改善箇所説明図

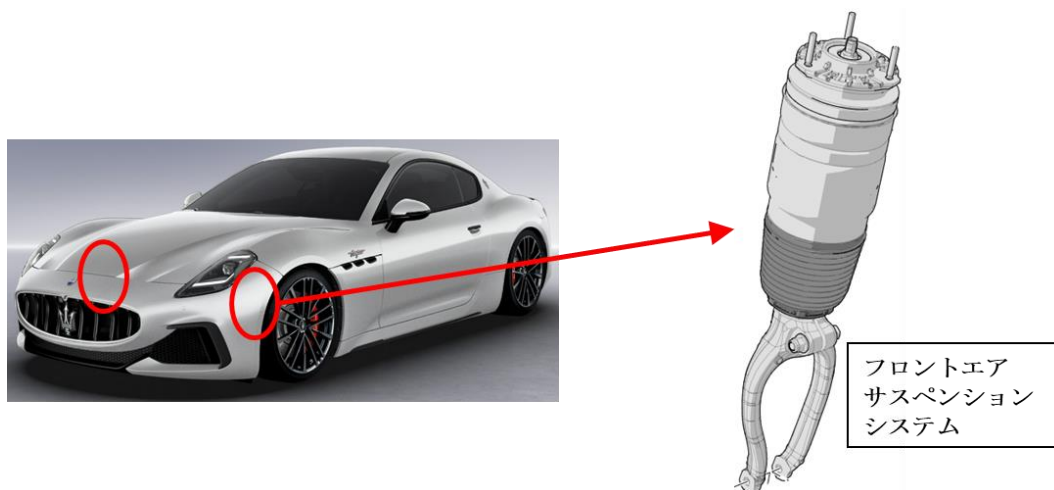
フロントエアサスペンションシステムにおいて、設計検討が不十分なため、プラスチック製ピストンケースの剛性が不足しているものがある。そのため、転舵時のねじり応力によりピストンケースがわずかに変形することでダンパーラバーとの隙間からエア漏れ、車両前部の車高が下がるおそれがある。

全車両、フロントエアサスペンションシステムを対策品に交換する。

右フロントエアサスペンションシステム上部のコネクター上面に黄色のペイントを塗布する。
